**De:** Jean-Philippe BILLARD <coordination@smbvas.fr>  
**Envoyé:** jeudi 5 juin 2025 12:51  
**À:** PLUI  
**Cc:** sylvain.garand@orange.fr; Clara La Ferrara - SMBVAS  
**Objet:** AVIS SAGE 6 vallées - PLUi CdC Terroir de Caux  
**Pièces jointes:** 20250605122725.pdf; PADD PLUi CCTerroirdeCaux3.pdf

## PLUi CC TERROIR DE CAUX

### Réunion PPA - examen du PLUi

**Carte n°006**  
Zones d'érosion  
concentrée visées  
à la règle 6

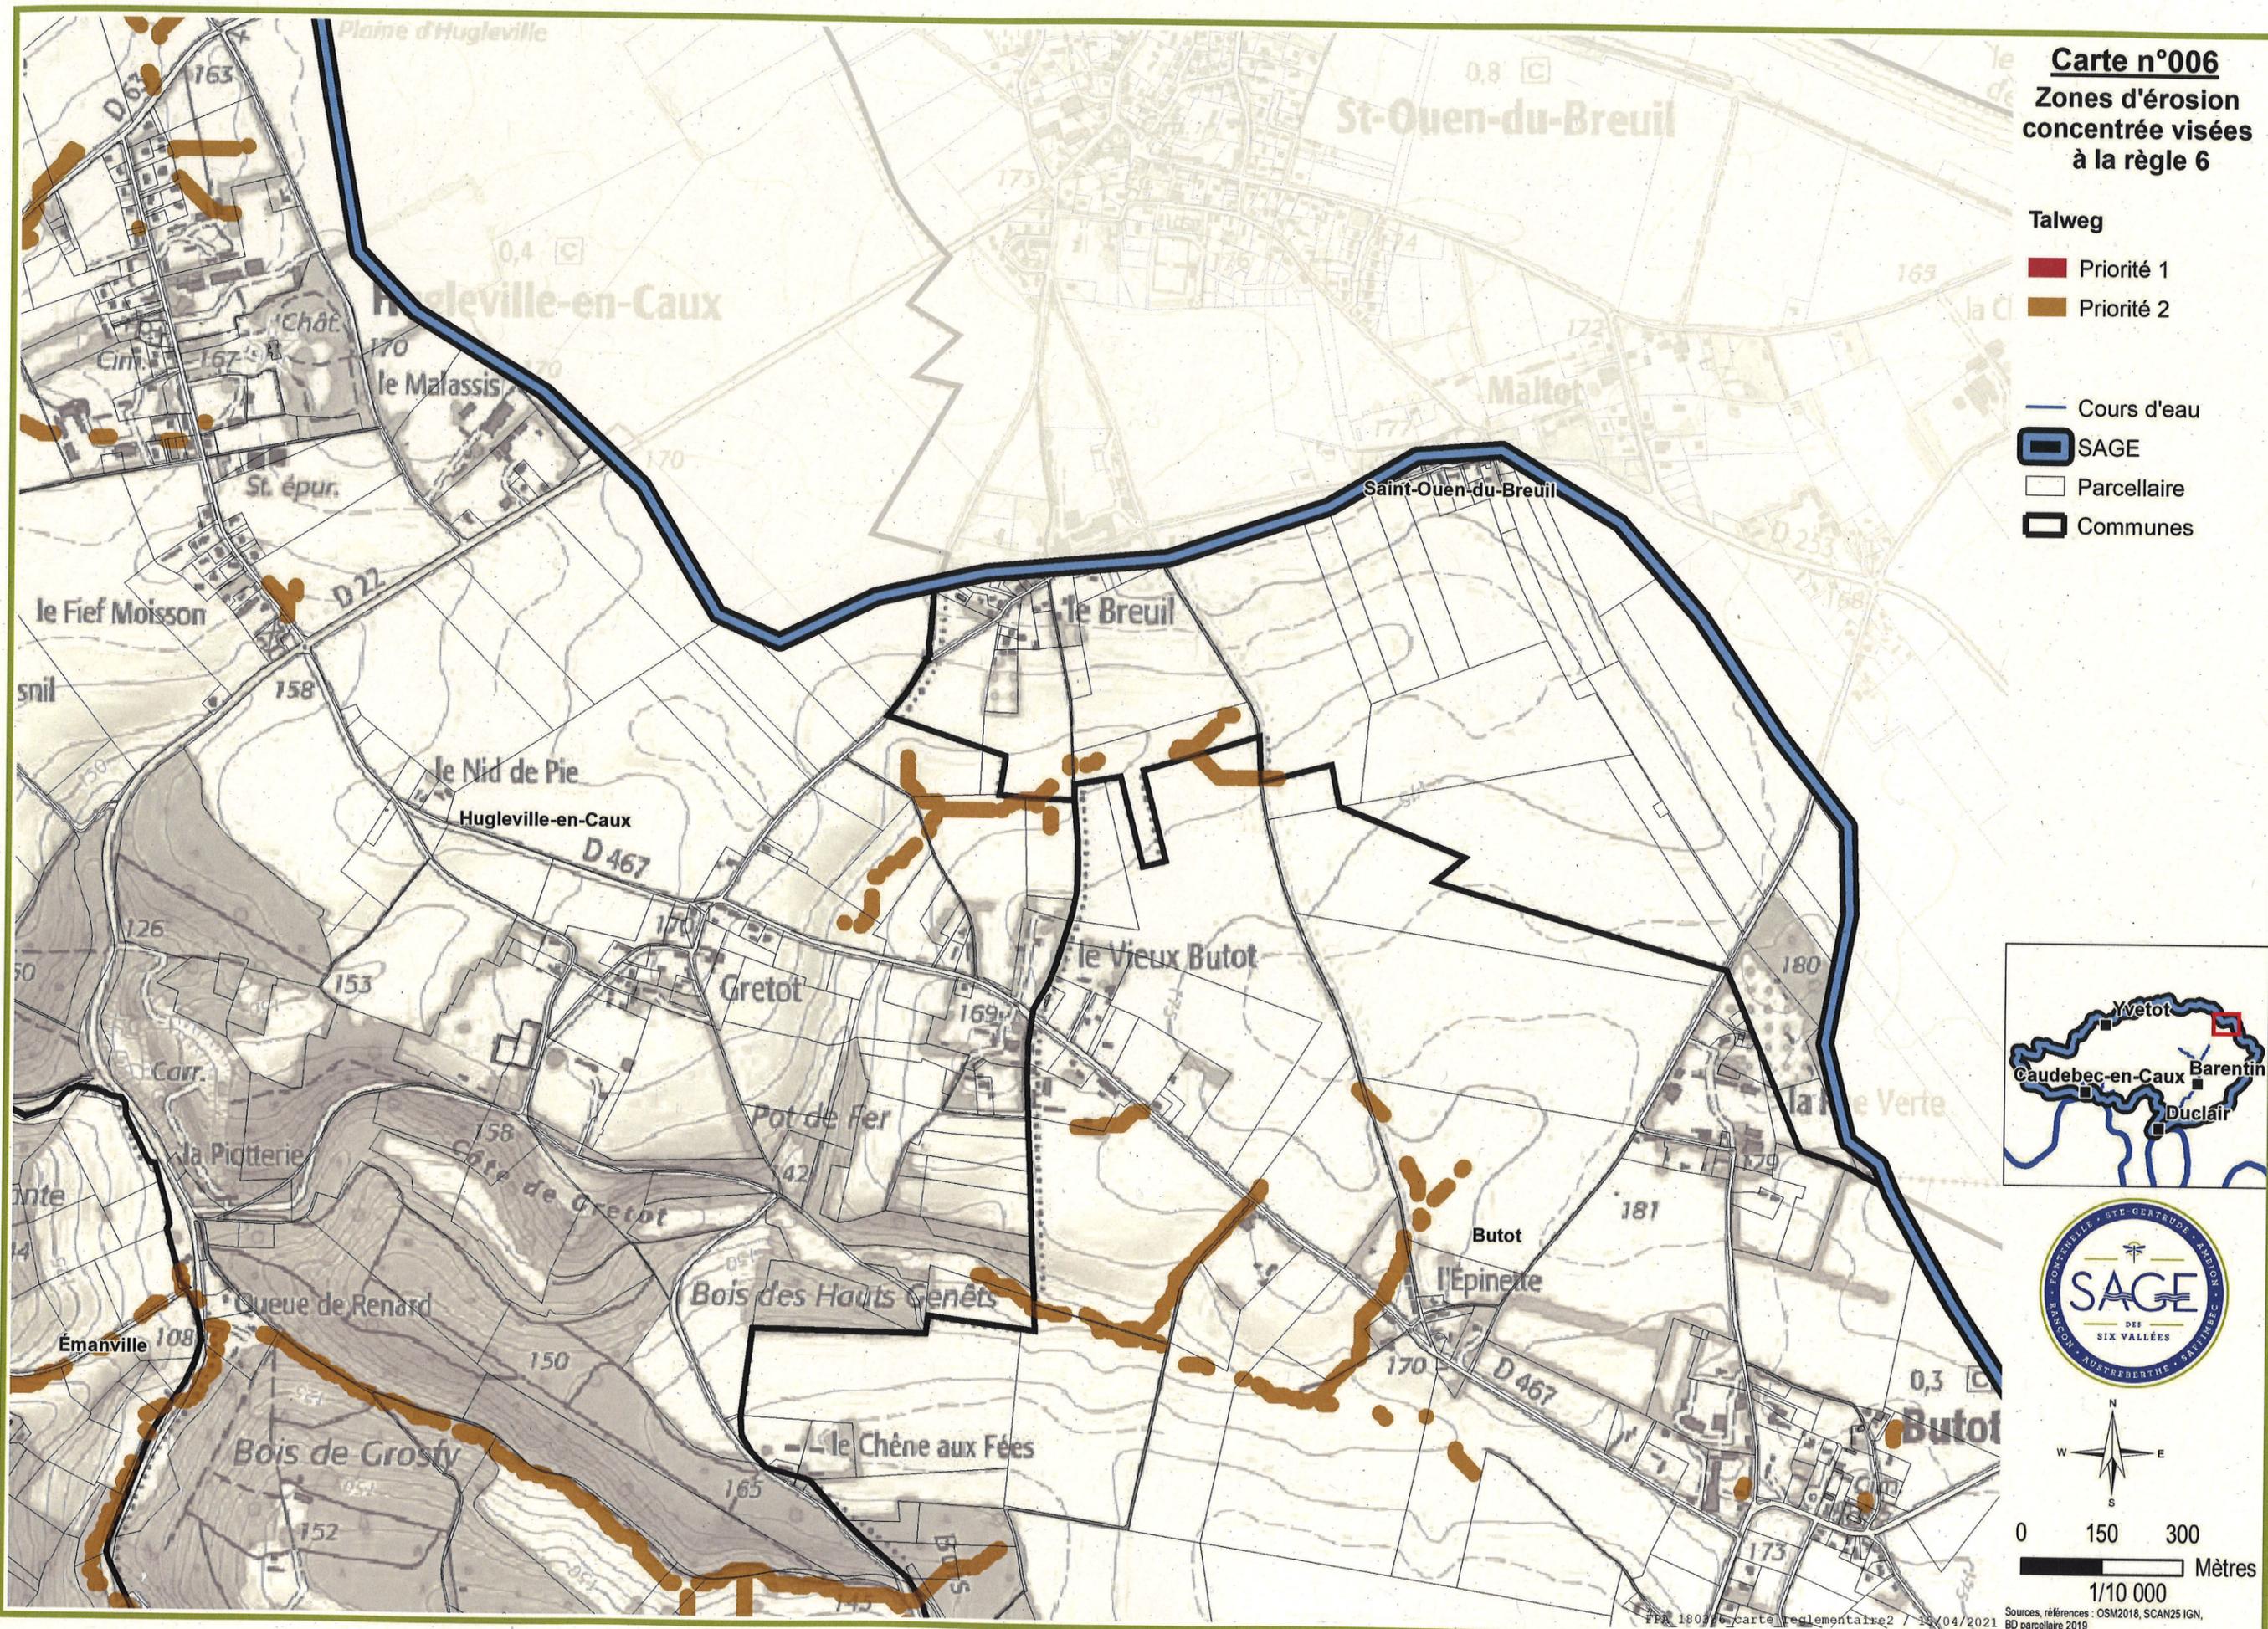
**Règle 6 : encadrer l'épandage et le stockage des effluents solides**

- ➔ Cette règle s'applique sur certains secteurs de ST OUEN DU BREUIL. Ces secteurs ne figurent pas sur les cartes vues à ce jour. Il convient qu'ils apparaissent pour que l'application de la règle soit effective. Un laïus devra aussi figurer dans le REGLEMENT du PLUi, sur ces zones concernées afin que les propriétaires aient connaissance des règles qui doivent s'appliquer. **Le PLUi ne semble pas être conforme au SAGE en ne mentionnant pas cette règle pourtant applicable sur une partie de son territoire.**

Pour information : un extrait de la carte 006 (zone d'érosion concentrée visées à la règle 6) est joint en annexe.
